ACTA

Reunión de los Grupos Técnicos de Trabajo del Perú y el Ecuador para abordar aspectos relacionados a las obligaciones asumidas por los países en el Acuerdo de Bases de 1998.

Tumbes, 15 y 16 de julio de 2008

Ubicación de tomas de agua para riego - Ecuador

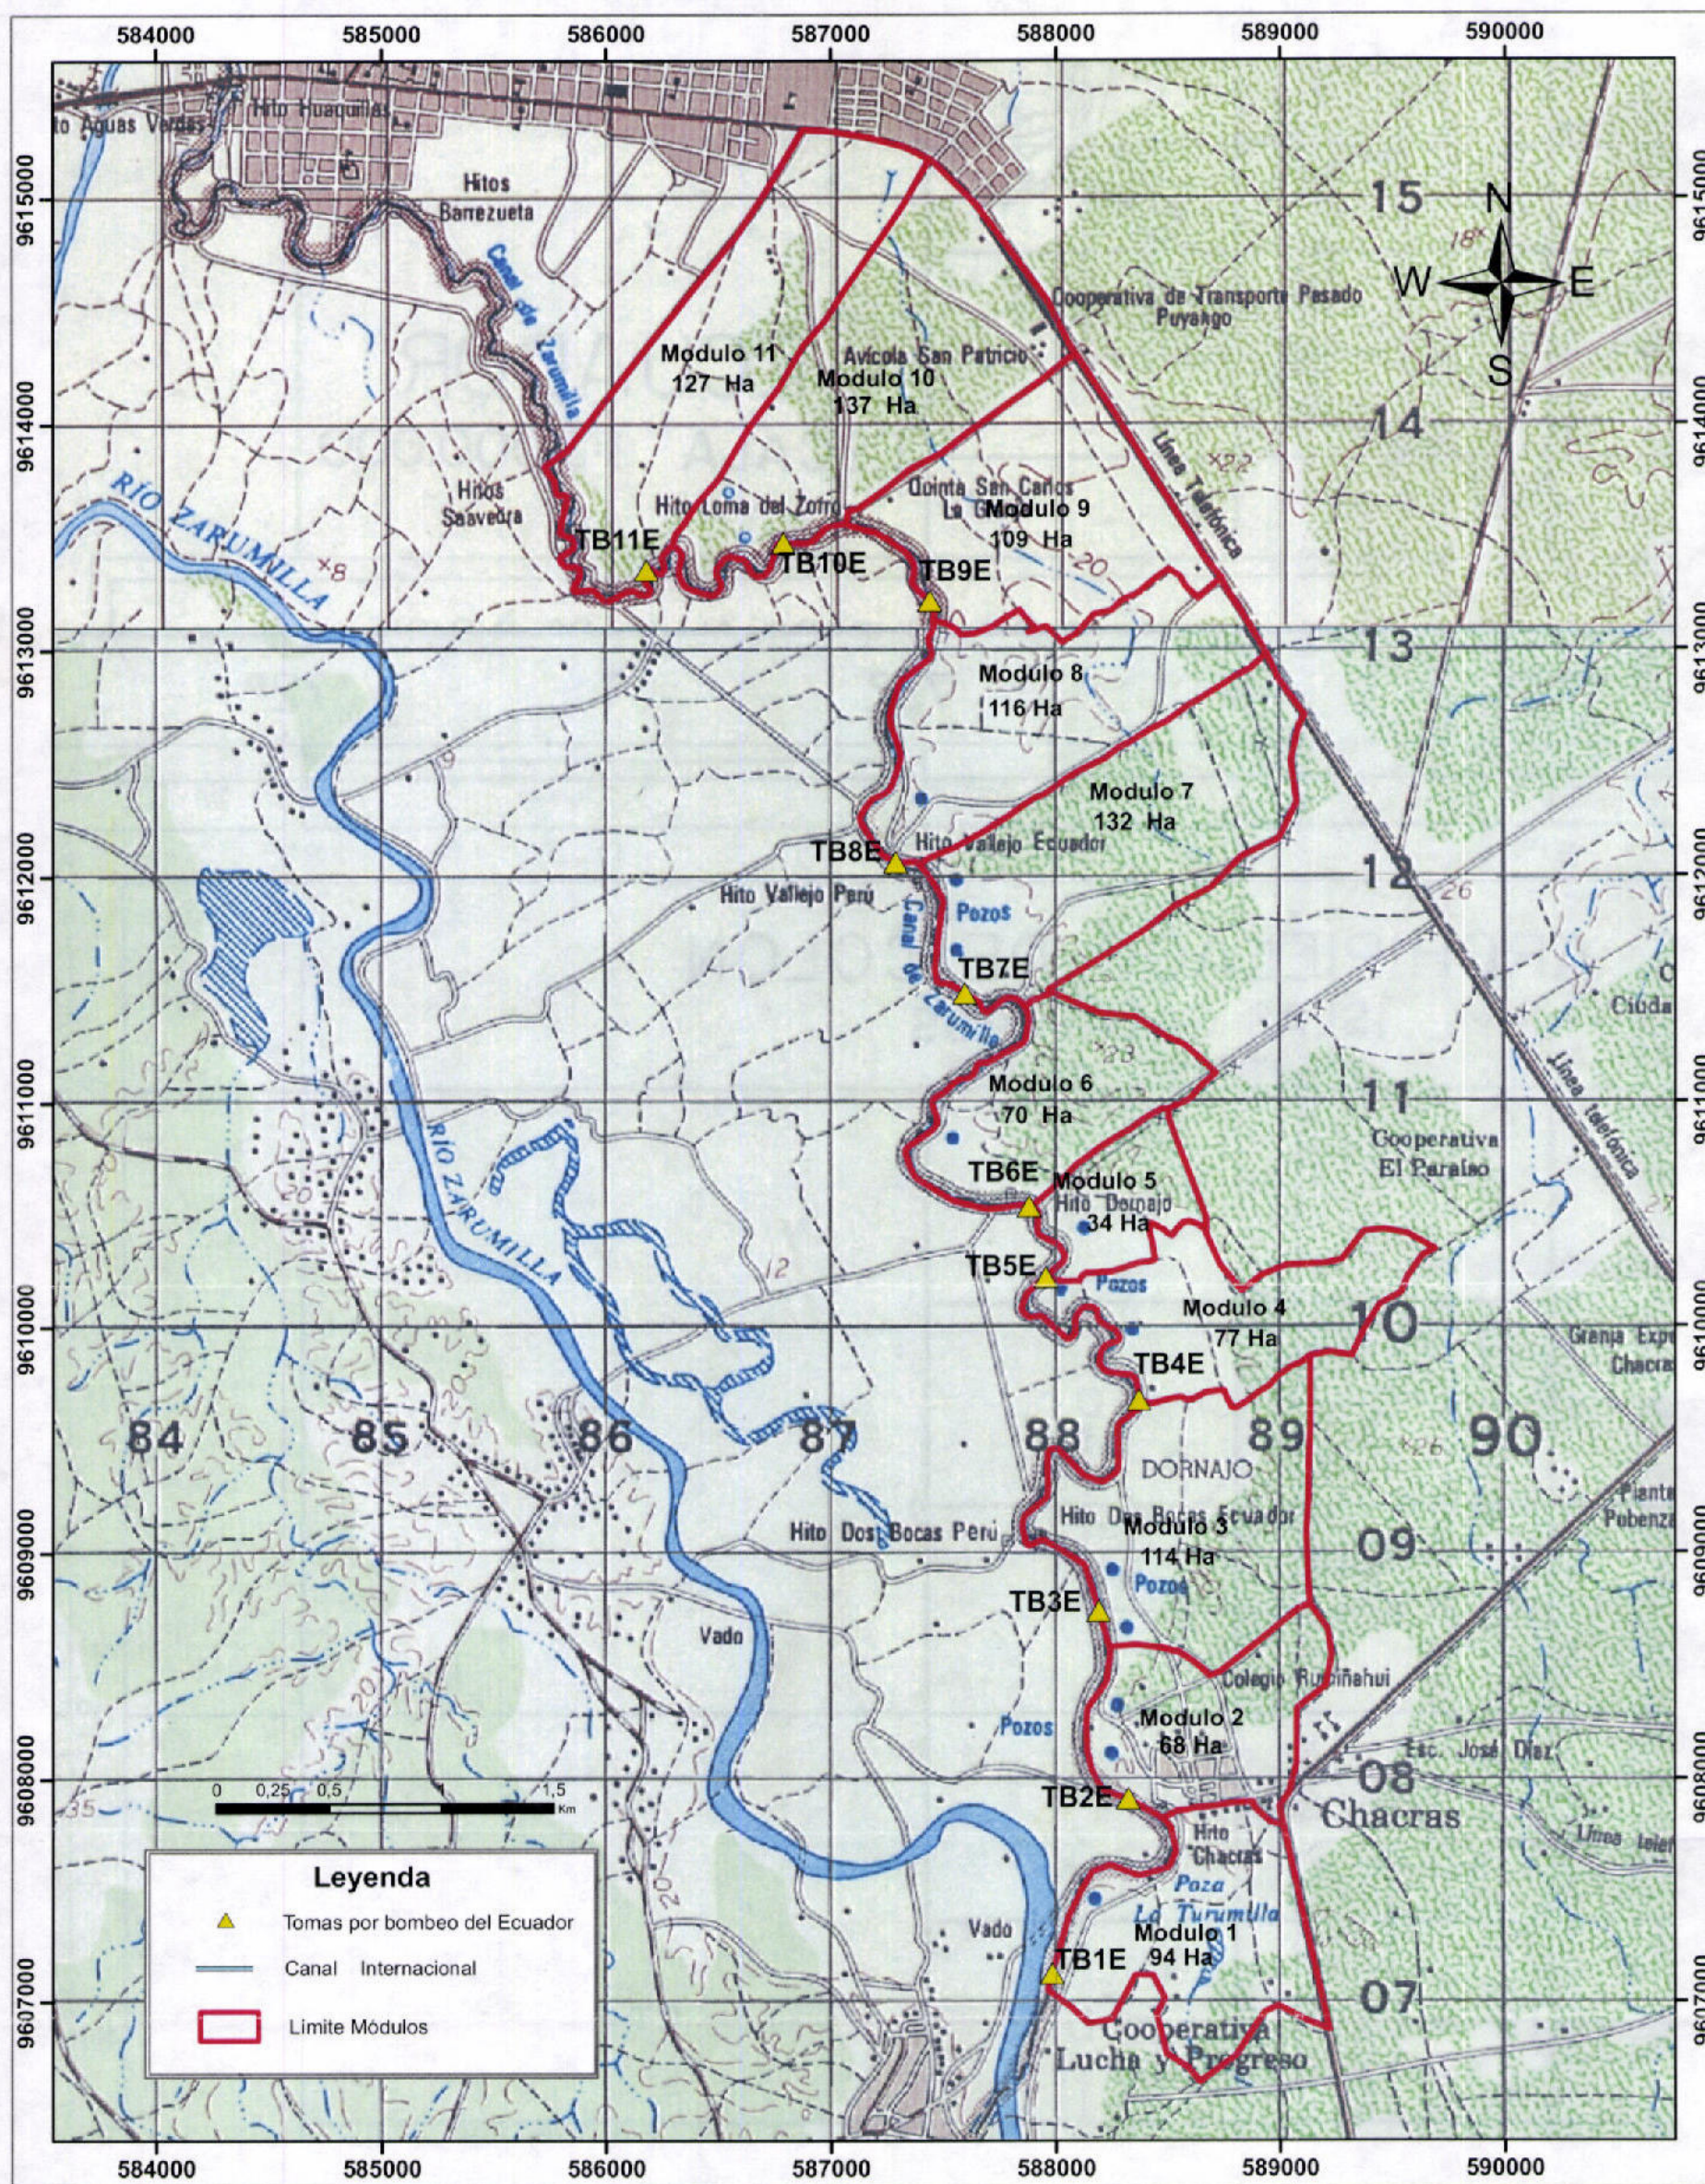
El GTT-Ecuador señaló que conforme a las necesidades actuales de riego en el sector ecuatoriano del Canal se requiere una revisión y reubicación de las tomas de agua planteadas en el Estudio Definitivo. En ese sentido, el GTT-Ecuador solicitó un aumento del número de tomas, de las siete originalmente planteadas a un total de once (11) en la margen derecha del Canal. Para el

efecto hizo entrega de un mapa titulado "Ubicación de tomas de agua para riego- Ecuador", con la propuesta de ubicación que se acompaña como anexo de la presente Acta.

RECOMENDACIÓN: En relación a la solicitud del Ecuador, el GTT-Perú acordó que recomendará a la Dirección Ejecutiva del Proyecto Especial Binacional Puyango Tumbes-INADE construya las cuatro tomas adicionales hasta los cabezales de entrega en el marco del contrato vigente de esta obra. A su vez, el GTT-Ecuador recomendará que el Ecuador asuma el costo de las obras adicionales conforme al diseño del Estudio Definitivo, cuya ejecución requerirá de la supervisión del GTT-Perú. La ubicación de las tomas corresponderá a las indicadas en el Anexo 03.
